DĖL ATSAKYMŲ Į TIEKĖJŲ KLAUSIMUS

2017 m. liepos 31 dieną Įgaliojoji perkančioji organizacija Centrinės viešųjų pirkimų informacinės sistemos (CVP IS) priemonėmis gavo paklausimus dėl pirkimo „T. Narbuto - Saltoniškių gatvių lietaus nuotekynės rekonstrukcija su valyklos ir taršos monitoringo mazgo įrengimu“ dokumentų paaiškinimo. Pateikiami atsakymai į šiuos klausimus:

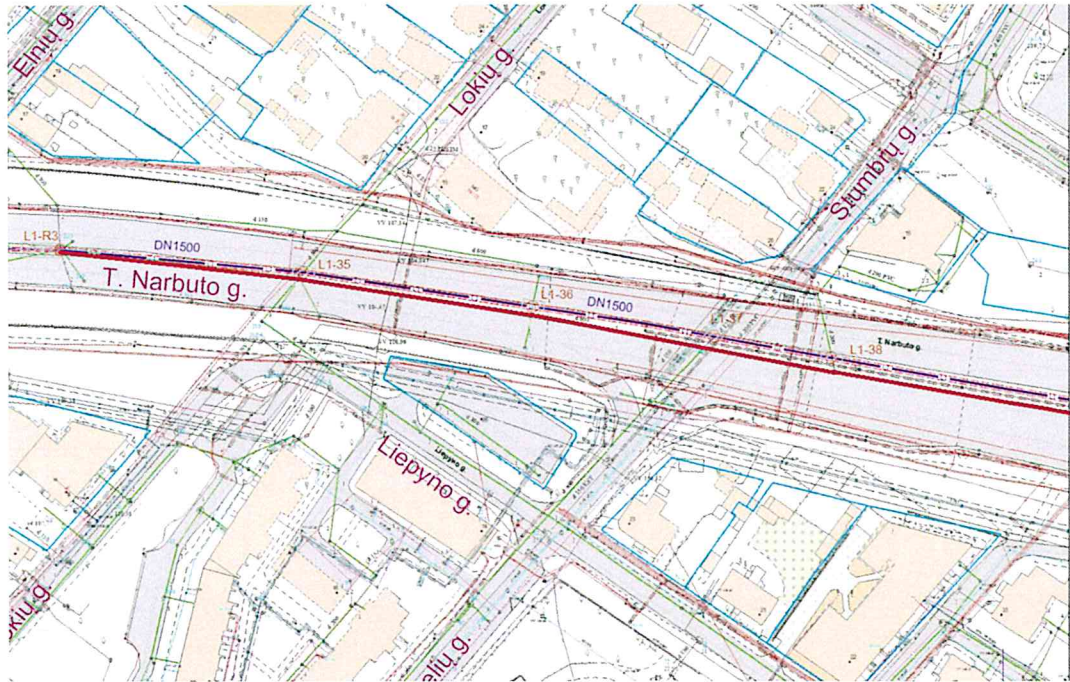
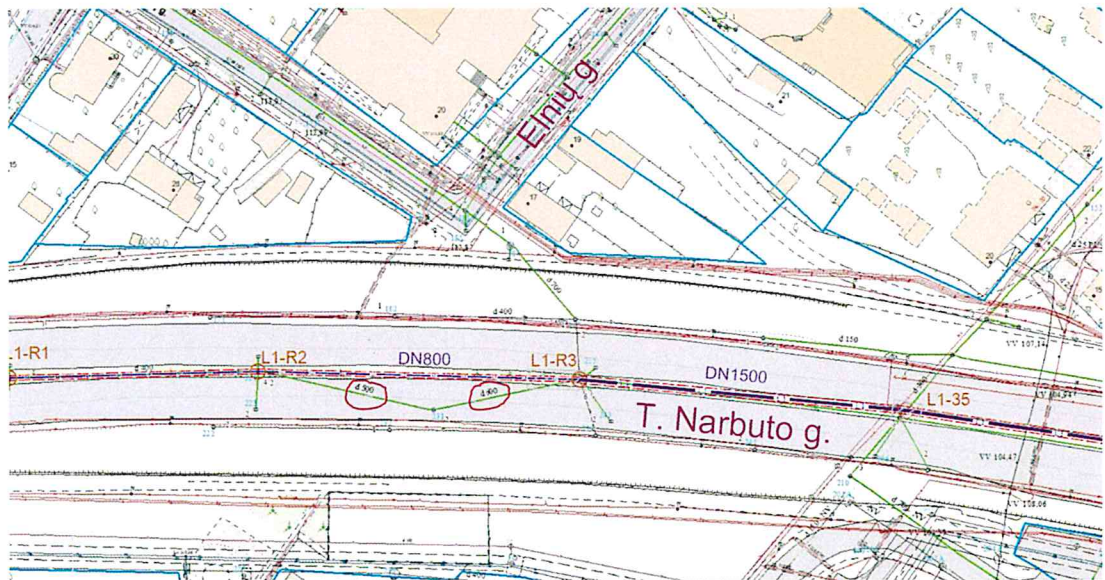
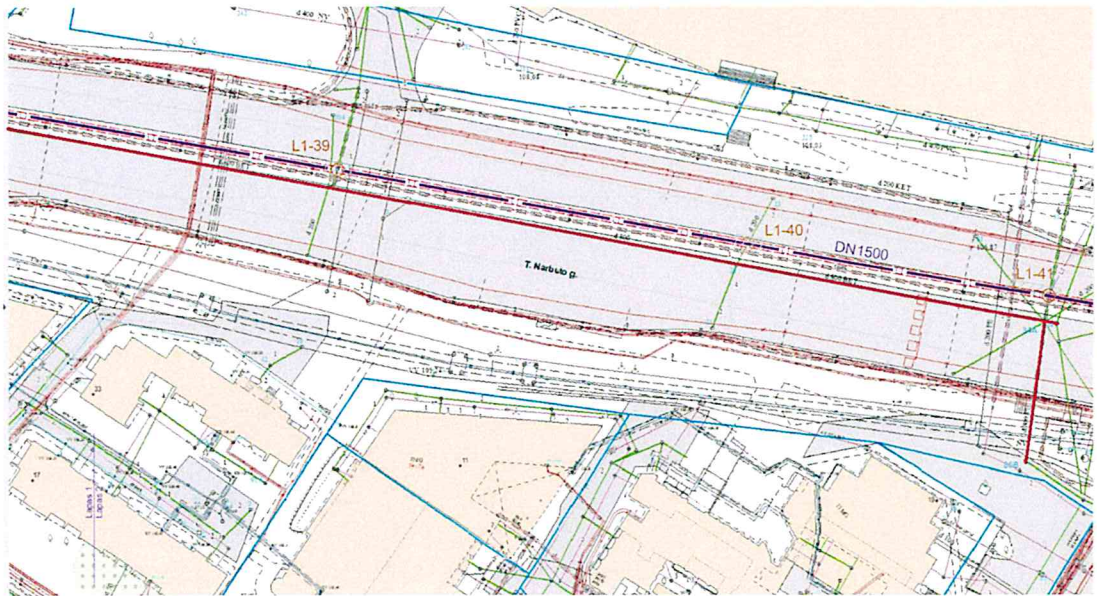
Perkančioji organizacija 2017-07-24 d. pranešimu Nr. 5418860 į klausimą Nr. 4 atsakė "Esamo DN800 kolektoriaus ruožas nuo šulinio Nr. 233 (L1-R3) iki 34 šulinio (šalia L1-37) nedemontuojamas, bet turės būti užpildytas inertinėmis medžiagomis, jas injektuojant...>". Tarp šulinių Nr. 233 ir 34 yra apytiksliai 200 m. Remiantis Orientaciniu darbų kiekių žiniaraščiu seno kolektoriaus DN800 mm injektavimas yra 525 m. Prašome nurodyti ar tikrai injektavimas bus reikalingas tik tarp šių šulinių. Taip pat prašome nurodyti d600 ir d500mm atkarpas, kurios pagal Orientacinį darbų kiekių žiniaraštį turės būti injektuojamos.

Atstumas tarp šulinio Nr. 233 (L1-R3) ir 34 šulinio (šalia L1-37) yra apie 492 m, atstumas tarp šulinio 34A (šalia L1-37) ir šulinio 86A yra apie 33 m. Viso apie 525 m. Schemose pažymėta raudonai.
